RELATÓRIO DE FISCALIZAÇÃO AGENERSA/CASAN Nº 318/2024

Processo:	SEI-220007/000541/2021	Data	03/10/2024
Concessionária	Rio + Saneamento	Bloco	03
Local Fiscalizado	EEEB Sabugo - Avenida Presidente João Goulart, nº 25 - Centro, Paracambi/RJ		
Tipo da Ocorrência	Fiscalização Programada		
Objetivo da Fiscalização	Vistoria da operação das Estações Elevatórias de Esgoto Bruto		
Representantes da Concessionária:	André Pires – Técnico de Operação Felipe Fernandes - Operador

Foto 03 – Poço de sucção das bombas submersas e gradeamento

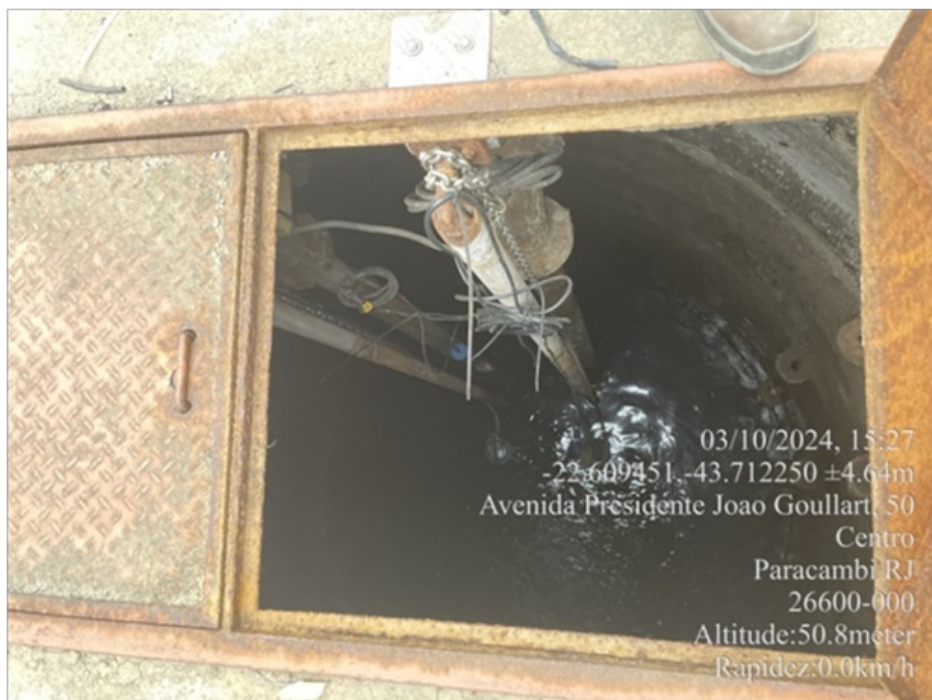
As bombas presentes na estação possuem acionamento automático, além de serem do tipo submersa, não permitindo assim sua boa visualização (Foto 03). O poço de chegada possui tanto extravasor, quanto gradeamento para remoção dos sólidos em bom estado de conservação, e o material recolhido é encaminhado ao aterro sanitário. No local não existe dispositivos para detecção de anormalidades, porém os operadores fazem ronda a cada hora para verificação de irregularidades.
